**PRÉFÈTE
DE LA MAYENNE**

Direction départementale des territoires
Service aménagement et habitat

Par courrier reçu le 5 mai 2025, vous sollicitez l'avis de l'État sur le projet de révision générale du PLU de la commune de Craon.

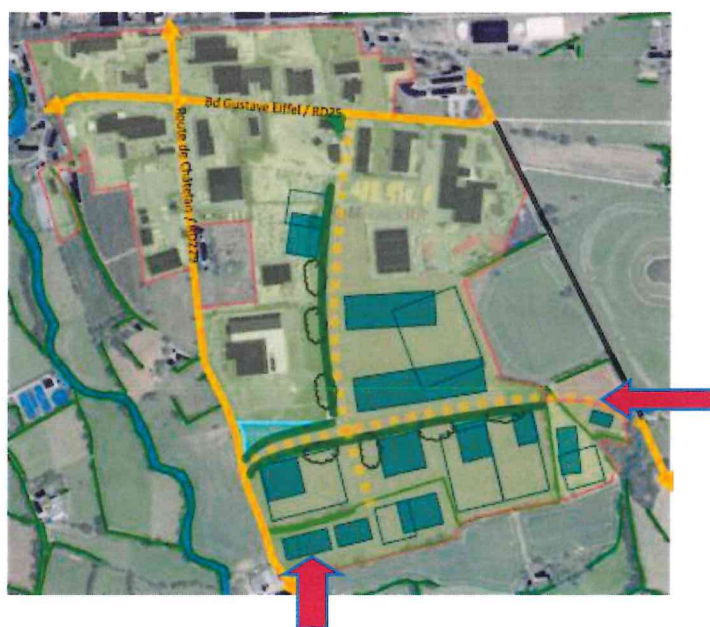
L'orientation d'aménagement et de programmation (OAP) n° 9 « hameau léger » concerne un secteur de taille et de capacité d'accueil limitée (STECAL) pour des résidences démontables constituant l'habitat permanent de leurs utilisateurs. L'OAP fixe les conditions relatives aux raccordements aux réseaux publics ainsi que les conditions relatives à l'hygiène et à la sécurité publique auxquelles les constructions, les résidences démontables doivent satisfaire.

Or, il est indiqué une réversibilité du site alors que le raccordement aux réseaux publics est imposé dans le règlement littéral (page 72). Les travaux de raccordements sur ce STECAL sont donc contraires à la réversibilité souhaitée du site. Dès lors, si l'objet de cette OAP est bien la réversibilité, il convient de prévoir un règlement distinct et dérogatoire au principe général de raccordement. Par ailleurs, aucune disposition n'est prévue pour le stationnement, lequel mériterait d'être collectif et optimisé.

Enfin, la densité de 16 logements/ha du hameau léger est identique à celle d'un lotissement en secteur détendu. Un effort de densification est possible compte tenu de ces habitats de taille souvent plus modeste que les constructions traditionnelles.

Actuellement, cette parcelle dédiée au hameau léger est classée en zone A. Il aurait été plus pertinent de nommer ce STECAL Ah et non Nh. Le choix du STECAL Nh, s'il vise à assurer la cohérence avec la préservation des espaces, doit être dûment justifié dans le rapport de présentation. Par ailleurs, l'OAP doit explicitement mentionner le principe de préservation des espaces naturels sur ce site. De plus, les règles d'implantation, de volumétrie, et de cohérence architecturale avec le secteur protégé du centre-ville de Craon, doivent être précisées dans cette OAP, laquelle aura valeur réglementaire pour ce secteur.

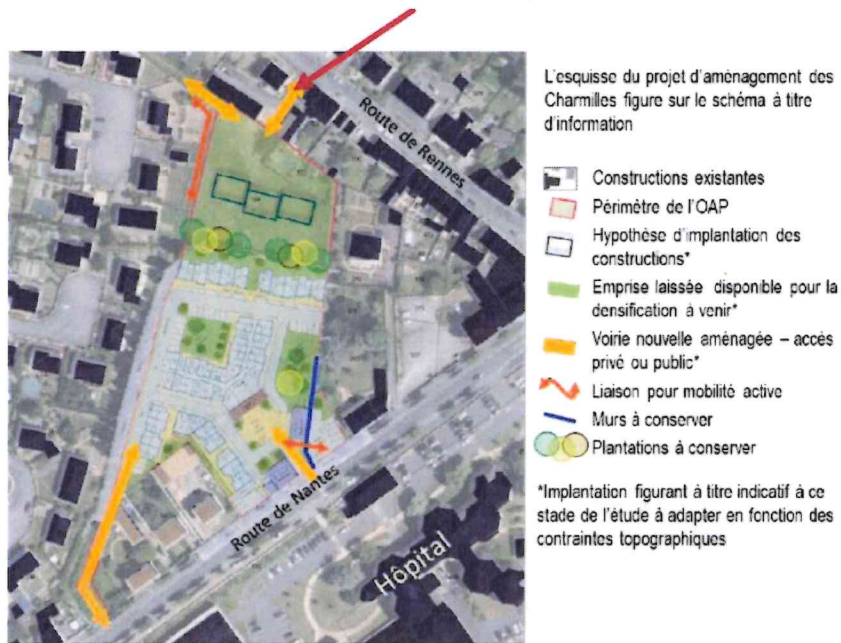
Pour le risque technologique comme rappelé ci-dessus, le site CELIA a fait l'objet d'un PAC risques technologiques impliquant la nécessité de mettre en place une maîtrise de l'urbanisation autour du site pour différents phénomènes dangereux (thermique et toxique) dépassant les limites de propriétés maîtrisées par l'industriel. Il semble que les secteurs soumis aux risques technologiques identifiés au plan de zonage ne sont pas complètement conformes au PAC risques technologiques transmis le 29 avril 2021 par courrier et par courriel. Il convient de s'y reporter et de s'y conformer. Il est proposé à la commune de rédiger dans le règlement un paragraphe spécifique sur les conditions d'implantation des constructions.
